DODATEK č. 4

ke SMLOUVĚ O DÍLO

Dodatkem č. 4 se na základě dohody smluvních stran, mění ustanovení Smlouvy o dílo ze dne 17.7.2023 na dílo „**Jáchymov – třída Dukelských hrdinů parkovací plochy**“ následovně:

ZMĚNOVÝ LIST č. 7

Podklad ke změnovému listu č.07/01 – Napojení sorpční vpusti UV1 na stoku potoka

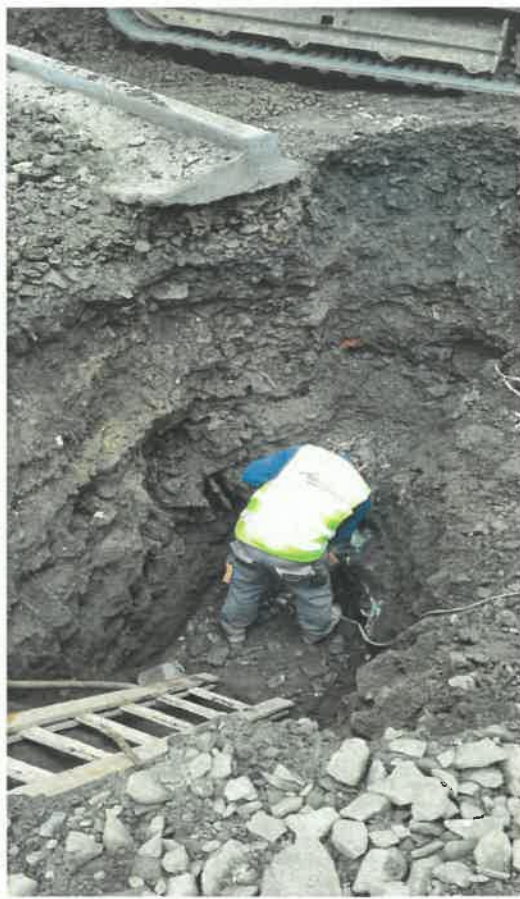
Výkopem sondy v místě napojení sorpční vpusti UV1 byla odhalena větší hloubka stoky potoka. Zvětšil se objem hloubení jámy a zpětného zásypu „ŠD 0/32 A“. Byl odečten objem předpokládaného hloubení jam ze „ZL 07 – napojení uličních vpustí“. Jádrový vrt v hloubené vykopávce byl nahrazen ručním vybouráním otvoru stoky (0,8m*0,8m*0,7m). Obetonování otvoru napojení bylo nahrazeno vybetonováním otvoru sanační maltou „SikaGrout-318 25 KG“, kterou byly také obetonovány 2 metry potrubí od napojení na stoku (0,2m*0,2m*2m).

Podklad ke změnovému listu č.07/02 –
Ruční bourání betonu pro vedení
potrubí UV5-8

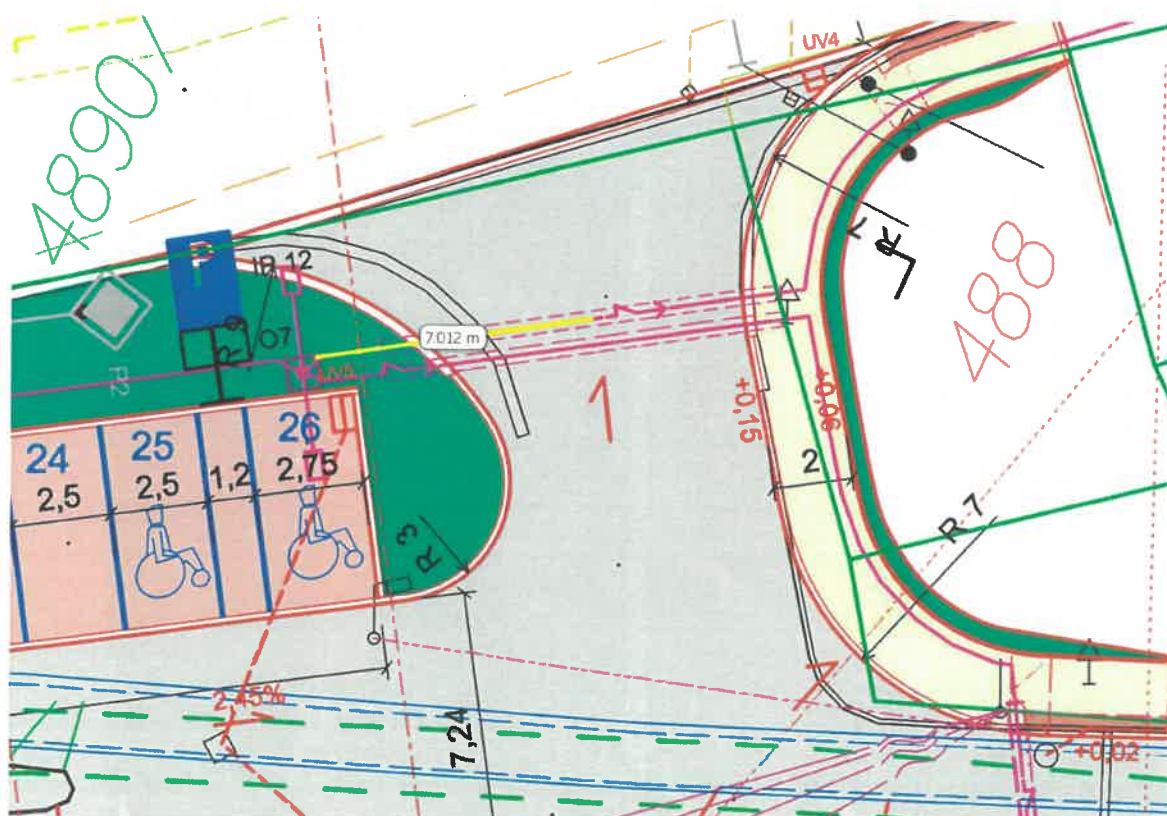
V betonové sanaci (po propadu benzinky) byla vybourána rýha (7m*0,3m*0,2m) pro uložení potrubí UV5-8.
